Onderwerp: RE: 240916_814213_Concept verslag overleg 11 september 2024 - [J] | EVZ Wildertse arm

Bijgaand het verslag van het overleg van 22 augustus over de EVZ Wildertse arm, de te dempen waterloop en de doorgang door de houtsingel.

Onderwerp: Afspraken [redacted] - EVZ Wildertse Arm

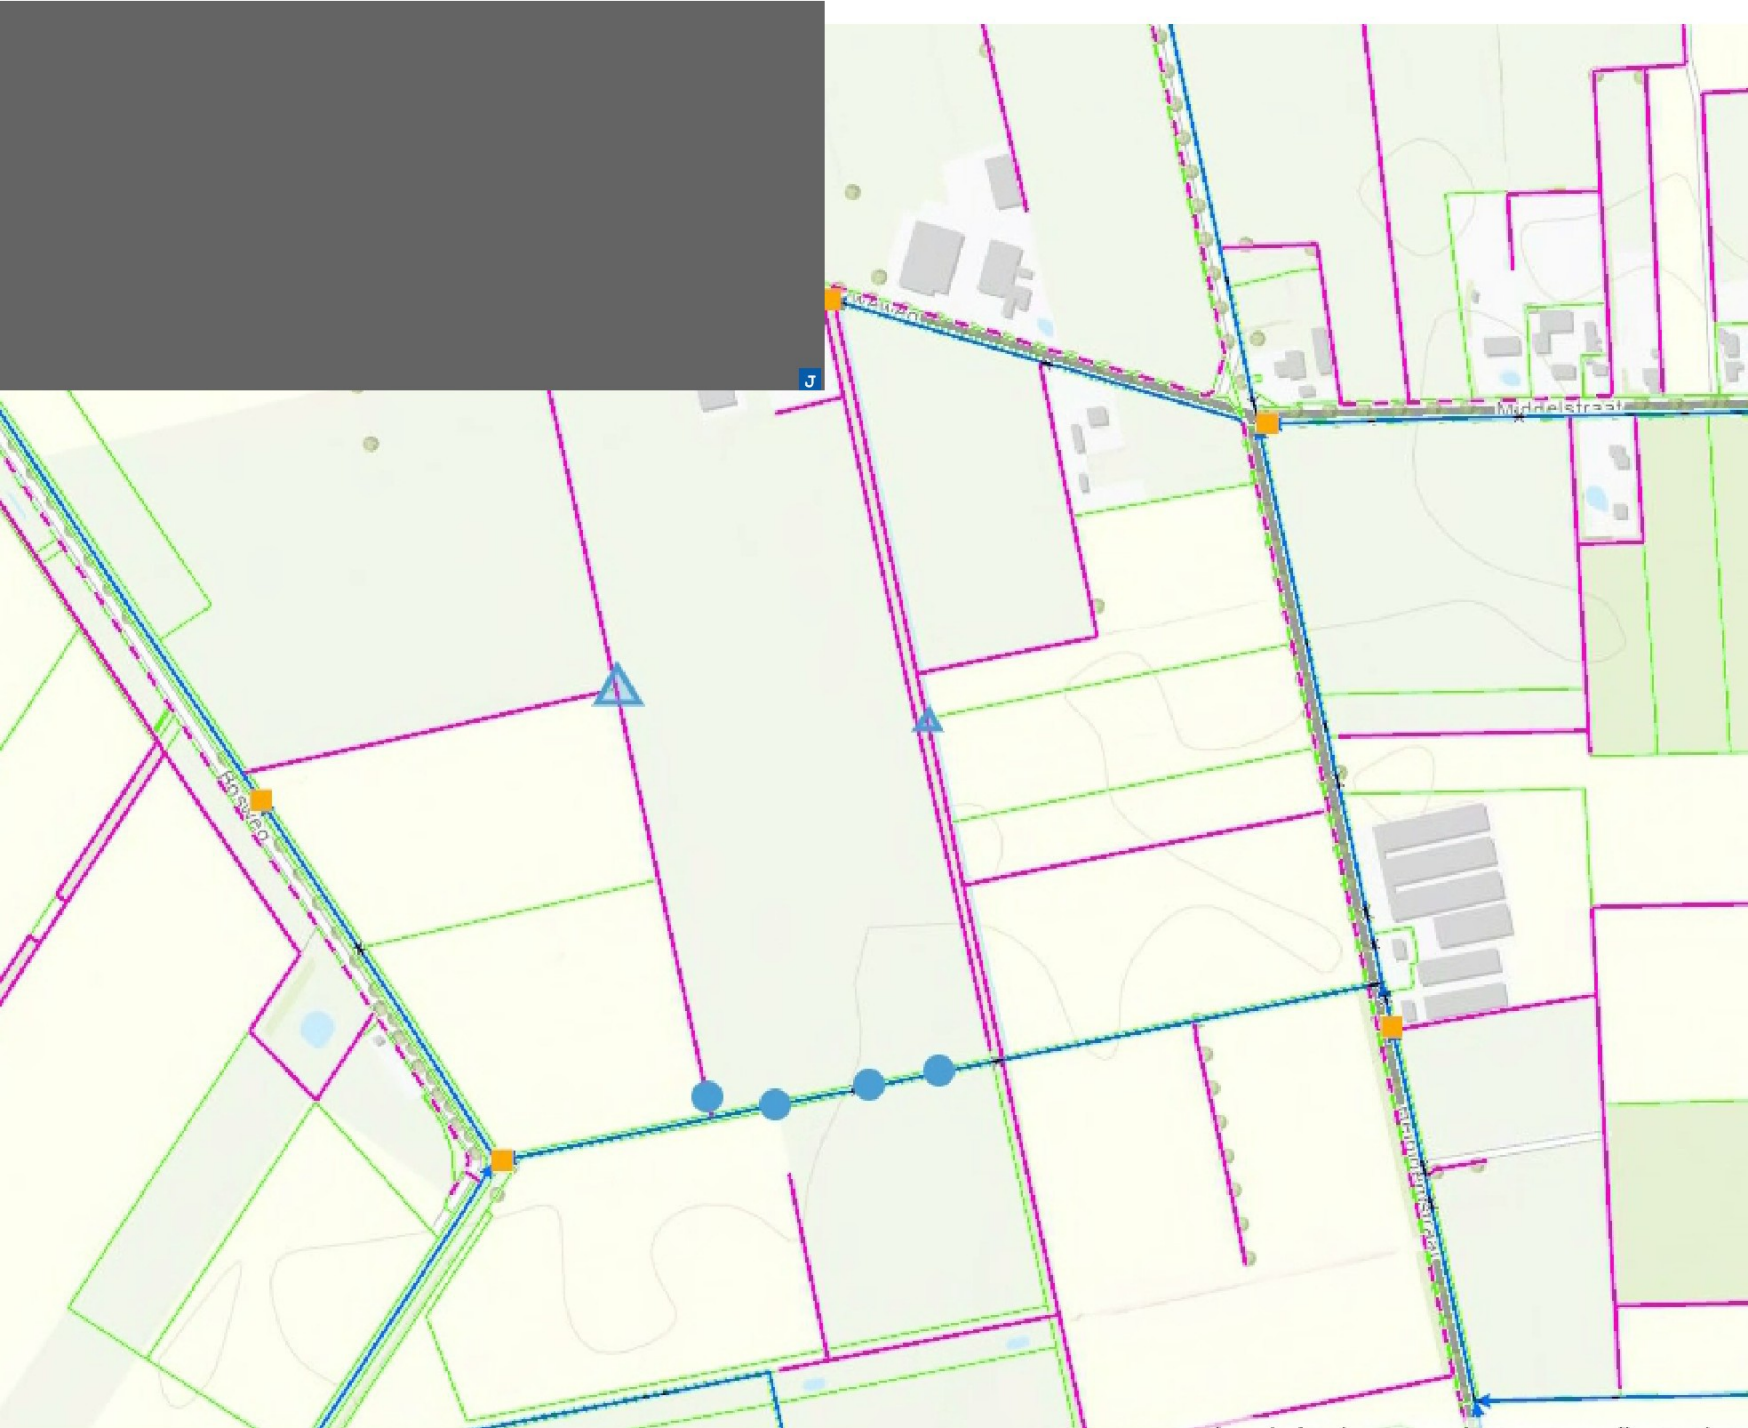
- Aanleg 2 nieuwe dammen met duiker beton d =500 mm in de huidige A-waterloop OVK10901 die grenst tussen uw percelen DGN01M 594 en 901
- Verleggen 1 bestaande duiker KDU00600 (huidige diameter = 700 mm)

- de exacte locaties van de duikers worden bepaald op basis van de reikwijdte van uw beregeningshaspel
- Voor de aanleghoogte van de binnen onderkant buis moeten de volgende uitgangspunten worden aangehouden. (indicatief de blauwe stippen in onderstaande figuur)

- Duiker bovenstreams (oostzijde) niet hoger zijn dan NAP 3,60 m;
 - Duiker in het midden NAP 3,55 m;
 - Duiker de westzijde NAP 3,50 m.
- Aanleg nieuwe duiker in B-waterloop OWL03837 ter hoogte van de huidige A-waterloop OVK10901. In ons systeem zit hier al een duiker KDU73076. Indien deze duiker aanwezig is dan mag deze worden vervangen.

- Duiker beton d =300 mm
- Aanleg van een stuw (de grote driehoek in onderstaande figuur) in de B-waterloop OWL03837
 - Uitvoering stuw als schotbalkstuw

- De stuwhoogte mag niet lager zijn dan het stuwbereik van de stuw in de Onkelsloot / Fazantenloop in de zomerperiode, dit om te voorkomen dat er via deze route een lekstroom ontstaat.

Niet overeengekomen is het plaatsen van een stuwkist/ stuw in de B-waterloop OWL03659 (waterloop ten oosten van de houtwal) ter hoogte van uw perceel DGN01M903 (de kleine driehoek in onderstaande figuur).

De aanwezige duikers in deze waterloop of aan te leggen duikers ten behoeve van de perceelsontsluiting dienen met de binnenonderkant van de buis ca 5 cm onder de bodemhoogte van de aanwezige B-waterloop OWL03659 te liggen.
